改善箇所説明図

粒子状物質浄化装置 (DPF)

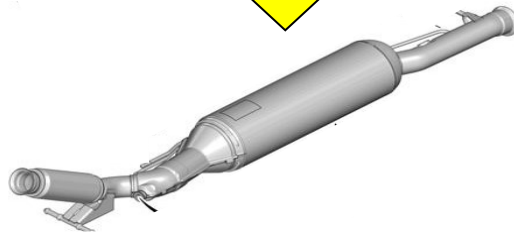
ディーゼルエンジンの粒子状物質浄化装置 (DPF) において、内部の緩衝材の形状が不適切なため、セラミックフィルターが過熱して亀裂が発生するおそれがある。このため、粒子状物質の浄化性能が低下し、排出ガス規制値を満足しなくなるおそれがある。

全車両、粒子状物質浄化装置 (DPF) を対策品に交換する。

識別 : 車台番号打刻の車台番号の最左から7桁目の上部に白色のペイントを塗る。
